Saksnr	Utval	Type	Dato
057/22	Plan- og kommunalteknisk utval	PS	25.05.2022
067/22	Plan- og kommunalteknisk utval	PS	15.06.2022

Byggesak GBNR 84/3 Fjellskål - Søknad om dispensasjon for bygging av veg

kart med ny geometri og plassering på røysa id 45495 – kulturminnelova si sikringssone på 5 meter er vist som blå ring.

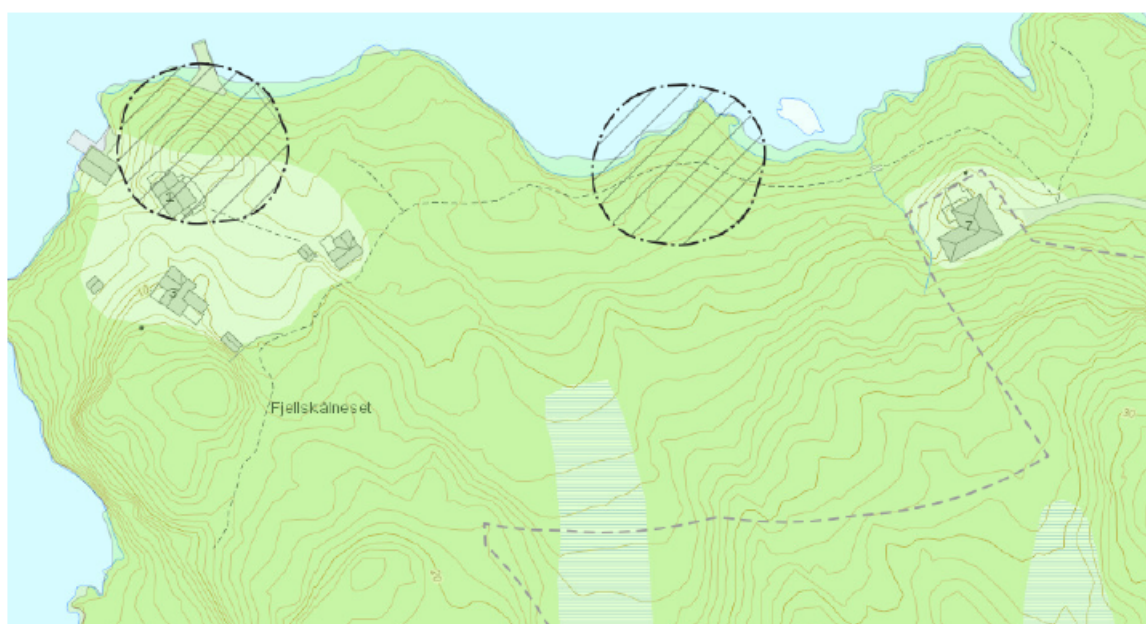
Ei synfaring på staden i 2020 viser at gangstien går i bakre kant av gravrøysa Id 45495. Det vart den gong ikkje gjort ei fullgod innmåling av røysa grunna snø i området. Stien er pr i dag stadvis utforma som eit enkel terrengtrakk, andre stader er den noko tilrettelagt og kryssar bekk i frå ei av myrene i sør. I samband med søknad om veg har me gjort ei kontrollinnmåling av kulturminnet 45495 og nye data viser at den ligg vel 5 meter lenger mot sør og opp på berget enn kva Askeladden har vist.

Dette gjev ei større nærføring mellom veg og kulturminne. Kartet i søknaden viser at det ved profil 120-140 som er nærområdet til kulturminnet, er tenkt etablert tiltak som vegbane og møteplass. Våre innmålingsdata viser at vegen ligg inne i sikringssona til kulturminnet medan fundamentet og vegsolen vil kunne gje inngrep heilt inne i mot gravrøysa. Etablering av bilveg vil slik fordra vesentlege inngrep i eit automatisk freda kulturminne og dette sin sikringssone.

Det er slik direkte konflikt mellom planlagt veg og automatisk freda kulturminne og tiltaket kan slik ikkje gjevast løyve til utan at det er gjeve dispensasjon etter kulturminnelova § 8. 1 ledd. Tiltaket vil og verka utilbørleg skjemma med omsyn til nærføring til kulturminnet og verknad i det kulturhistoriske kystlandskapet.

Ei godkjenning av det om søkte tiltaket vil krevje dispensasjon til inngrep etter Lov av 9. juni 1978 nr. 50 om kulturminne § 8.1, med vilkår om arkeologisk utgraving av kulturminnet. På bakgrunn av kulturminneverdiane i dette området vil regional kulturminnemynde, Seksjon for kulturarv i Vestland fylkeskommune rå ifrå at det vert gjeve dispensasjon frå Plan og bygningslova og byggeforbod i strandsona. Då veg til fritidsbustader er i direkte konflikt med nasjonale kulturminneverdiar. Me gjer vidare merksam på at Osterøy kommune ikkje kan gje lovleg løyve til tiltak utan at det ligg føre eit dispensasjonsvedtak i medhald av kulturminnelova § 8, første ledd.

Utsnitt frå kommuneplan:

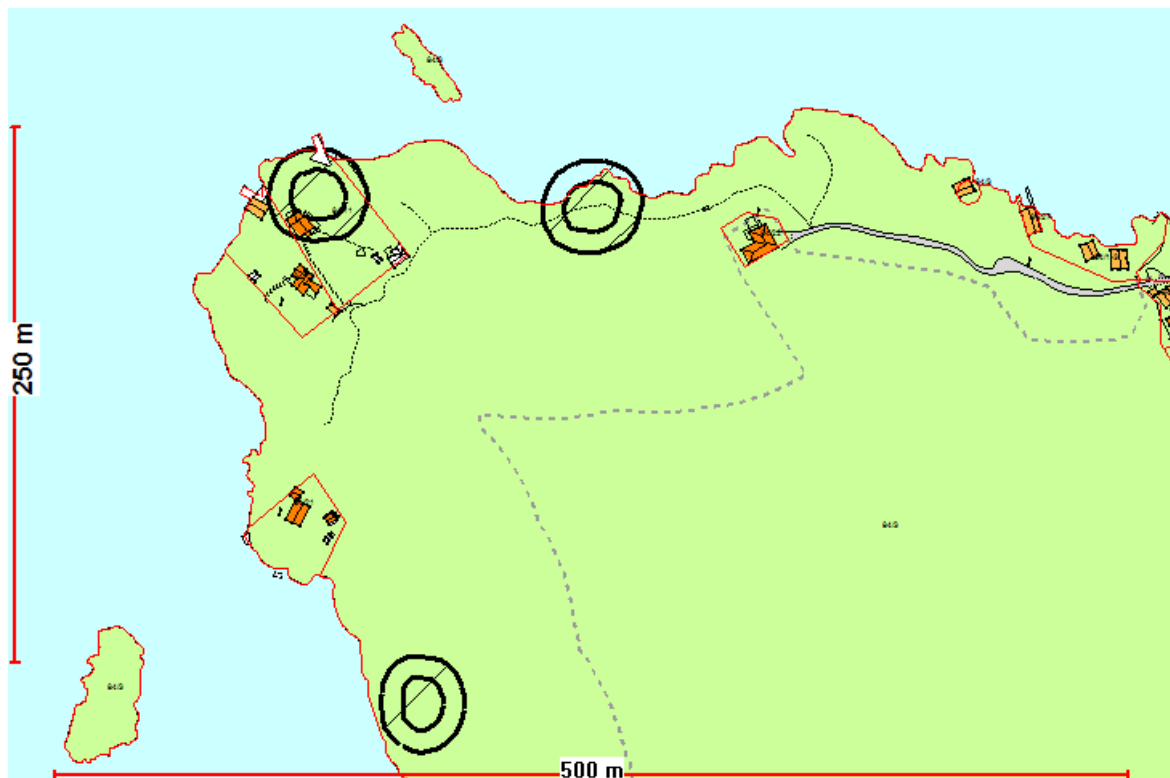
Ved fastlegging av byggegrense mot sjø i dette området ser det ut til at det vart lagt vekt på at det ligg 3 automatisk freda kulturminne langs sjø, og målingar på kartet syner at byggegrensa langs sjø i nærleiken av kulturminna vart lagt 100-150 meter frå sjø.

I uttalen frå Vestland fylkeskommune er det mellom anna synt til at det vil vere direkte konflikt mellom planlagt veg og automatisk freda kulturminne. Det vil difor vere krav om dispensasjon etter kulturminnelova § 8, 1. ledd.

Rådmannen vurderer at det skal takast særleg omsyn til automatisk freda kulturminne og finn at dette momentet må vege særleg tungt i vurderinga av om det skal gjevast dispensasjon frå kommuneplanen. Rådmannen vurderer vidare at det ikkje er teke omsyn til fastsett omsynssone H570_9 ved prosjektering av tiltaket.

Motteken situasjonsplan syner at vegen mellom anna er prosjekt nord for gnr. 84 bnr. 22 og på det minste berre 4,18 meter frå sjø. Rådmannen vurderer ut frå gjeldande kommuneplan at ein søknad om dispensasjon burde teke mykje meir omsyn til gjeldande plan, spesielt byggegrense mot sjø og automatisk freda kulturminne. At stien frå køyrevegen til hyttetomtene går i dette området medfører ikkje nokon automatikk i kvar det er fornuftig å prosjektere ein køyreveg. Eventuell etablering av køyreveg vil bandleggje eit stort areal og medføre terrenginngrep i strandsona. Rådmannen vurderer at det må leggjast særskilt vekt på uttalen frå Vestland fylkeskommune der det mellom anna er synt til at tiltaket vil verka utilbørleg skjemma med omsyn til nærføring til kulturminnet og verknad i det kulturhistoriske kystlandskapet.

Utsnitt frå gardskart:

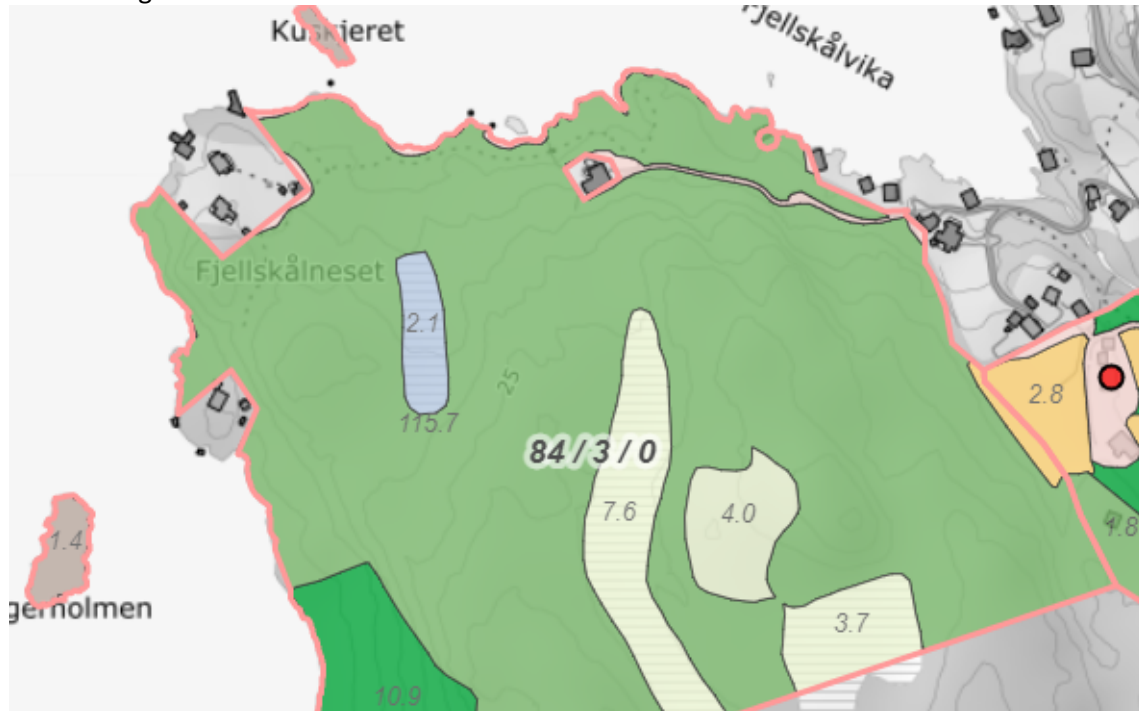
Gardskartet syner at vegen er søkt bygd i myr og skogområde med høg bonitet.

Tidlegare vurdering av om vegen skulle søkjast om etter landbruksvegforskrifta eller plan- og bygningslova syner at vegen vart vurdert til å ha 29 % landbruksnytte. Rådmannen vurderer at landbruksnyttan dermed er låg og det vil vere fleire ulemper med eventuell bygging av vegen. Mellom anna vert det lagt vekt på at eit stort areal vil verte bandlagt og brukt til anna føremål enn LNF-føremålet. Skogen vil verte oppstykkja og det kan føre til at delar av skogen må hoggast på feil tidspunkt, og kan dermed føre til dårleg skogskjøtsel og økonomi.
